杭州西奥电梯有限公司会签章			
西奥图号	XOA2619ACC		
西奥件号	001-002		
确认人	刘子	日期	2022-8-6
共3页	第1页	CA号	CA-D220802

①		1		技术要求增加7条说明		2022.08.16		宁波奥德普电梯部件有限公司 NINGBO AODEPU ELEVATOR COMPONENTS CO., LTD.	
②		2		φ200-6修改为φ150-6,尺寸更改为11					
标记	处数	更改内容		签名	日期				
设计	刘晶	22.02.21	标准化						
审核	穆俊江	22.02.21							
工艺			批准	白卫宝	22.02.21				
						阶段标记	重量	比例	张紧装置 AX100B012
								1:2	
						共1张	第1页

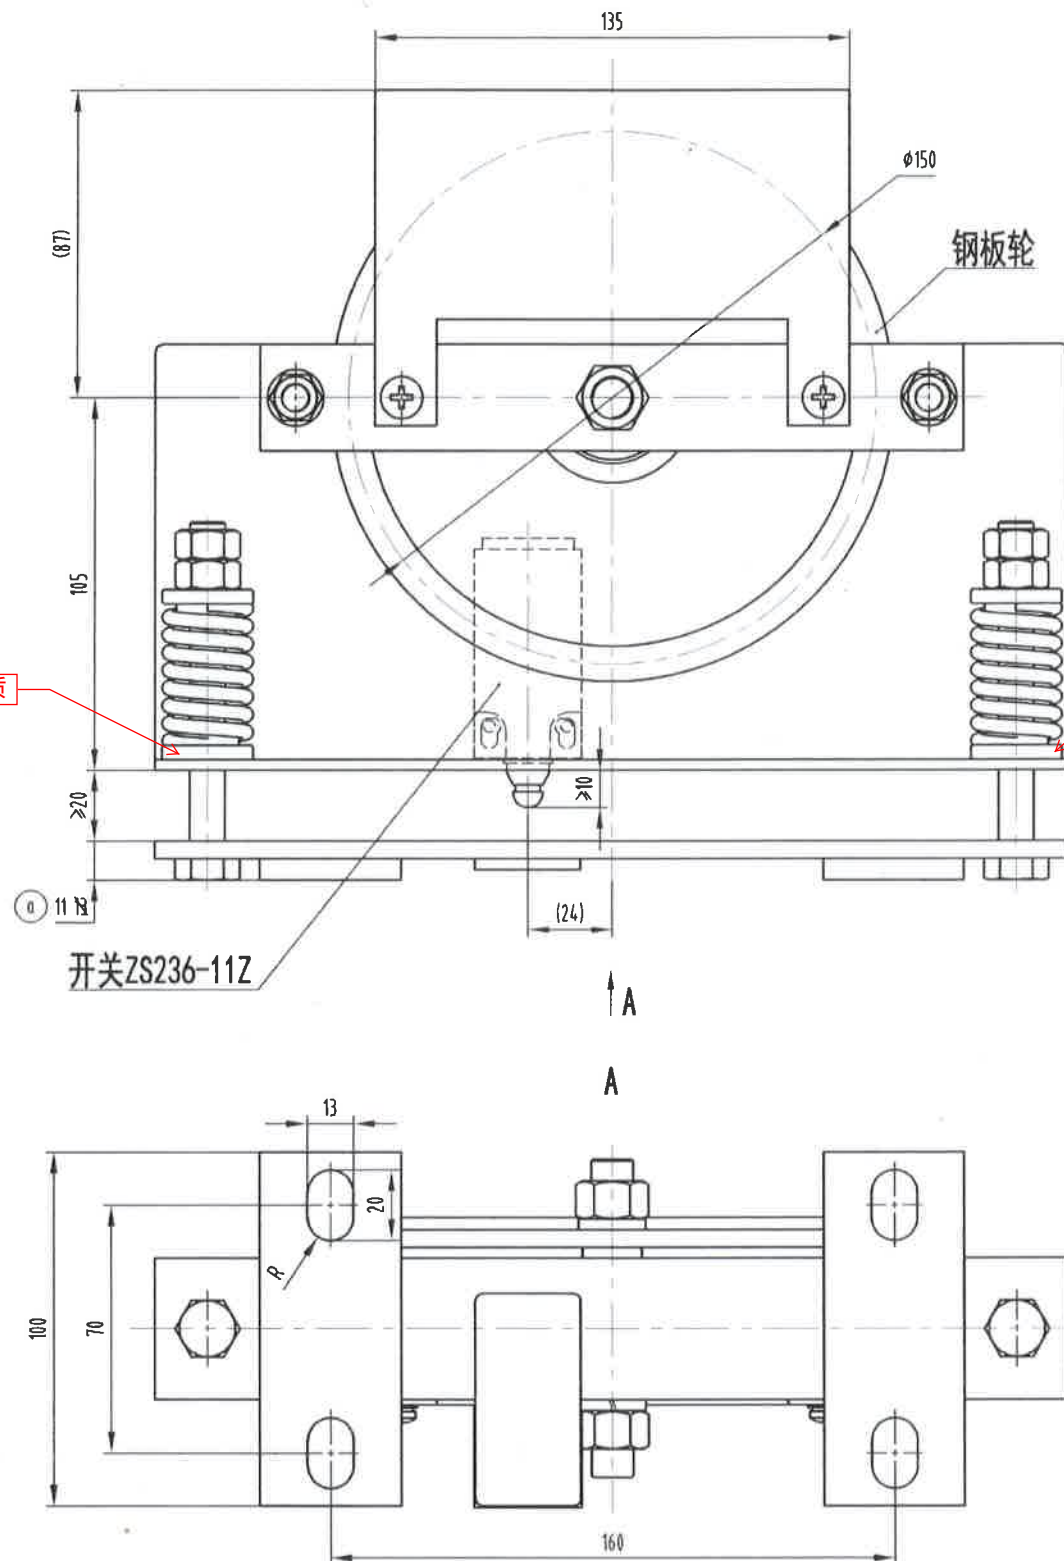
替换为尼龙材质

替换为尼龙材质

- 1 本张紧装置适用于额定速度≤0.4m/s的别墅梯。
- 2 安装于井道底坑，用膨胀螺栓固定于底坑地面或安装架上，要求安装牢固可靠。
- 3 安装完成后要求开关的动作灵活可靠，且绳轮转动灵活无晃动及异响；当限位绳触地前，开关需确保能有效动作。
- 4 建议其间隙距离为≥20mm，其张力值可以满足≥300N(弹性变形系数≥15N/mm)。
- 5 本装置可根据限速器及其安全钳联动装置的布置状态确定位置，张紧装置的弹簧如图示状态保持压缩产生弹力，开关位置根据实际状态调整，要求限速钢丝绳有松驰现象时开关触点必须有效断开。
- 6 绳轮钢板厚度为3mm，轴承为人和轴承，绳轮绳槽内跳动为0.3mm。
- 7 弹簧下方定位套使用尼龙双头导向，安装架配套开孔尺寸φ18.5。

宁波奥德普电梯部件有限公司 NINGBO AODEPU ELEVATOR COMPONENTS CO.,LTD.											
						尼龙 PA6						弹簧套					
标记	处数	分区	更改文件号	签名	年、月、日	阶段 标 记			重 量	比 例							
设 计	宋 剑	20220809	标准化								1:1	X100B00001					
审 核																	
工 艺			批 准			共 1 张			第 1 张

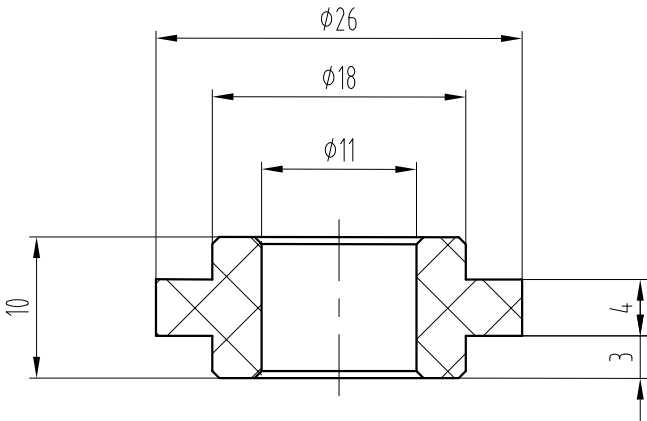
技术说明:
1、未注倒角C0.5;
2、未注明公差按GB/T1184-K、GB/T1804-m执行;
3、外观颜色为白色。
